对外技术工作联系单

编号：2023N121-DWL-34

主 题	东莞市供水设施更新改造项目-水厂设备及工艺改造工程(自控集成标段)联系单		
发文单位	北京市市政工程设计研究总院有限公司	电 话	010-82216704
	东莞市水务集团建设管理有限公司	拟稿人	薛培、杜梦婵、王金鹏
		项目负责人/副项目负责人	
		签发时间	2025.4.9

管道开挖回填大样图A 1:100
(适用于道路下的管道)

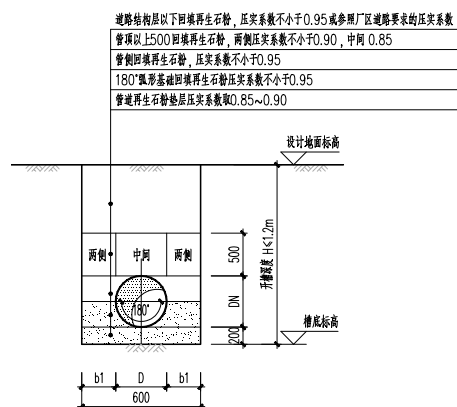
1.关于管道开槽大样图图的补充说明：清单编制过程中，不同片区水厂施工管道开槽大样图存在差异。应建设单位要求，为便于后期项目管理，现将加药、自控、安防管道开槽大样图统一调整如下，未尽事宜详见原设计图。
